**AVIS RELATIF À LA PROTECTION
CONTRE LES EVENTUELS EFFETS NOCIFS ET NUISANCES
PROVOQUÉS PAR LES RAYONNEMENTS NON IONISANTS
GÉNÉRÉS PAR DES ANTENNES ÉMETTRICES STATIONNAIRES**

Commune : LE ROEULX - Exploitant : PROXIMUS

Référence exploitant : 64LRC_00

Rapport n° 3752 / 2023

Figure 1 : Vue en plan des lieux de séjour et des points de contrôle

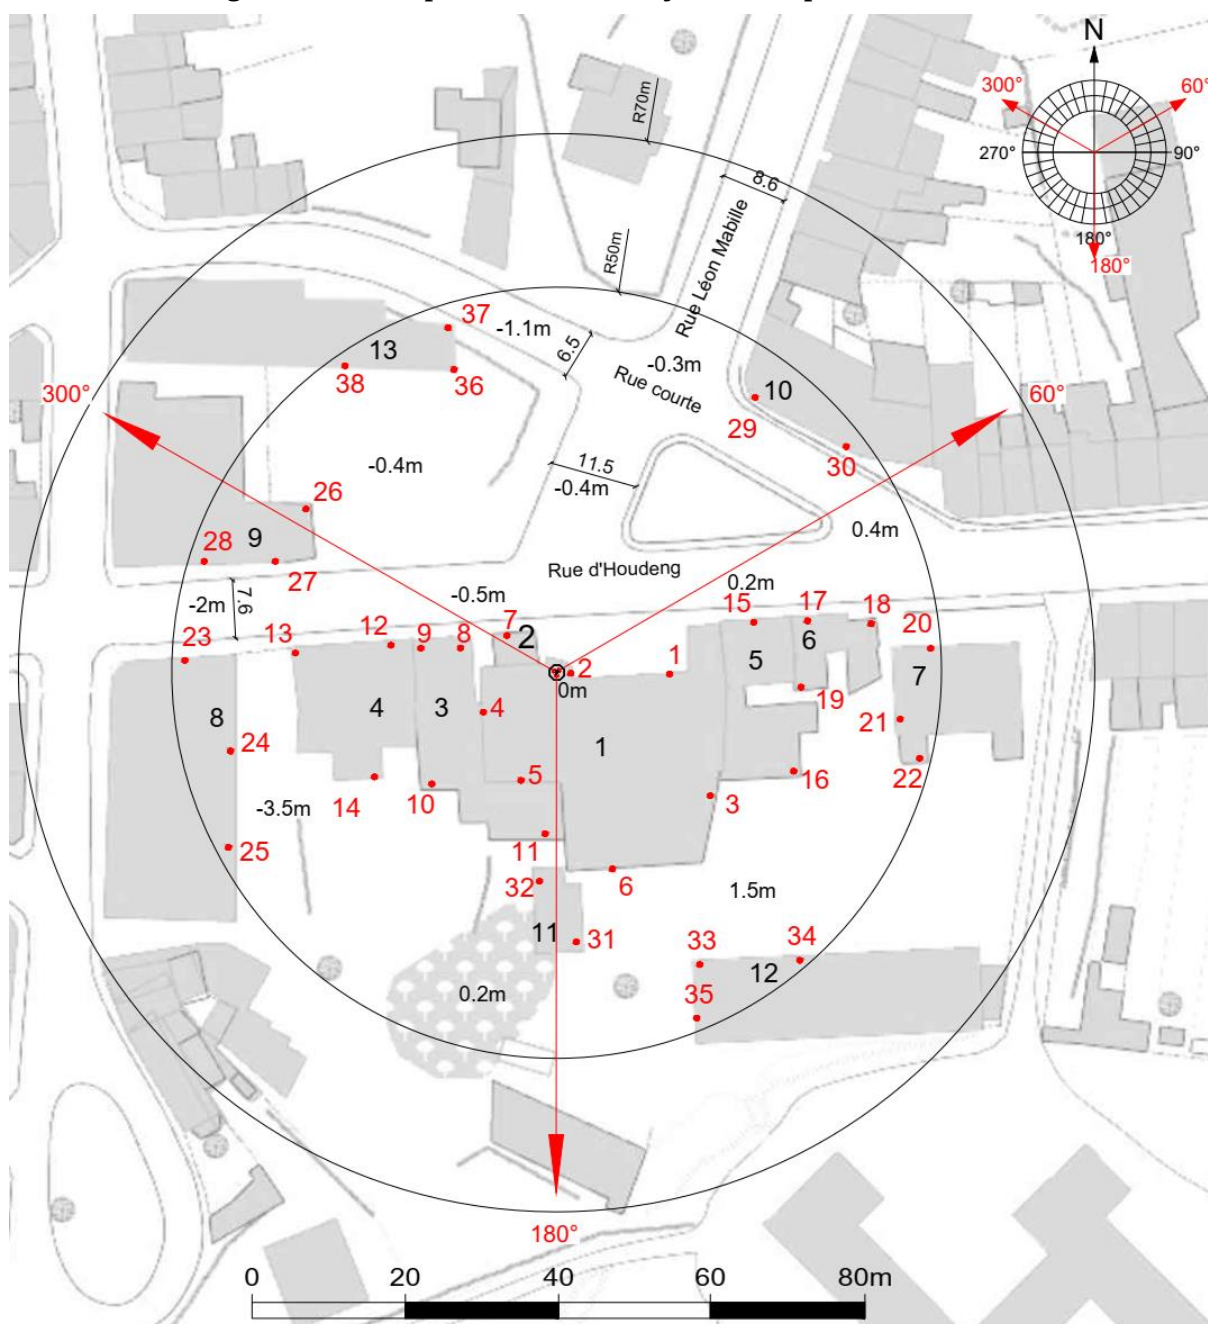
Les fréquences d'émission, la puissance rayonnée par chacune des antennes et leur gain permettent de déterminer le rayon de la zone à analyser. Tout dépassement de la limite par installation est exclu en dehors de cette zone. Le tableau 2 reprend les 35 LS² pour lesquels l'indice d'exposition est le plus élevé. Les différentes colonnes indiquent :

- le numéro du point de contrôle repris sur un des plans de la figure 1;
- le numéro du LS dans lequel se trouve le point de contrôle de la 1^{ère} colonne ;
- l'atténuation d'obstacle prise en compte pour le calcul de l'indice d'exposition dans le LS ;
- le résultat du calcul de l'indice d'exposition.

N° point de contrôle	LS	Atténuation (dB)	Indice d'exposition relatif à la limite par installation IE_i
20	LS7	3,0	0,276
30	LS10	3,0	0,204
21	LS7	3,0	0,173
22	LS7	3,0	0,172
28	LS9	3,0	0,146
18	LS6	3,0	0,122
29	LS10	3,0	0,120
23	LS8	3,0	0,110
38	LS13	3,0	0,098
27	LS9	3,0	0,073
26	LS9	3,0	0,072
8	LS3	3,0	0,067
32	LS11	3,0	0,065
25	LS8	3,0	0,060
37	LS13	3,0	0,058
17	LS6	3,0	0,058
24	LS8	3,0	0,058
12	LS4	3,0	0,057
35	LS12	3,0	0,053
15	LS5	3,0	0,051
31	LS11	3,0	0,049
11	LS3	3,0	0,041
36	LS13	3,0	0,038
9	LS3	3,0	0,038
13	LS4	3,0	0,038
7	LS2	3,0	0,035
19	LS6	3,0	0,033
34	LS12	3,0	0,032
33	LS12	3,0	0,029
14	LS4	3,0	0,021
16	LS5	3,0	0,016
10	LS3	3,0	0,015
5	LS1	10,0	0,010
6	LS1	10,0	0,007
1	LS1	10,0	0,007

En ce qui concerne les antennes de l'installation mentionnées dans le tableau 1, la distance maximale à laquelle la limite pourrait être atteinte, à l'extérieur, est égale à 64,2 m. S'il n'y a pas de LS à une distance inférieure, les antennes respectent forcément la limite d'immission.

Dans le cas des LS situés à l'intérieur des bâtiments, une atténuation d'obstacle est prise en compte et il en résulte que la distance maximale à laquelle la limite pourrait être atteinte se réduit à 45,5 m.

Figure 2 : Vue en plan des installations d'antennes dans un rayon de 300 mètres autour de l'installation faisant l'objet de la demande d'avis

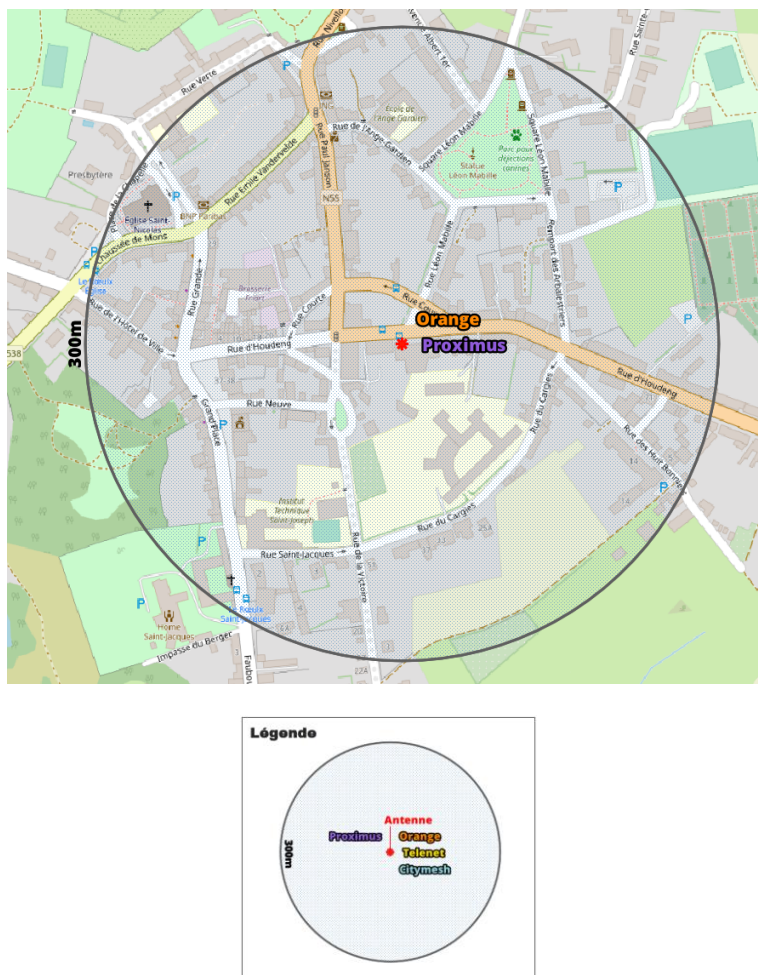
Le plan en projection verticale de la figure 2 indique la localisation des antennes actives éventuelles visées par le décret et situées dans un rayon de 300 mètres autour de l'installation référencée dans le paragraphe 2. Les données de localisation de ces antennes et les avis correspondant sont accessibles via le cadastre en ligne des antennes émettrices stationnaires⁶.

Compte tenu du nombre d'installations localisées dans la figure 2, il apparaît que l'intensité du rayonnement électromagnétique généré, dans les lieux de séjour situés à proximité de l'installation référencée dans le paragraphe 2, par l'ensemble des antennes émettrices stationnaires de l'ensemble des exploitants du même site d'antennes émettrices stationnaires respecte la limite fixée à l'article 4, § 2 du décret.
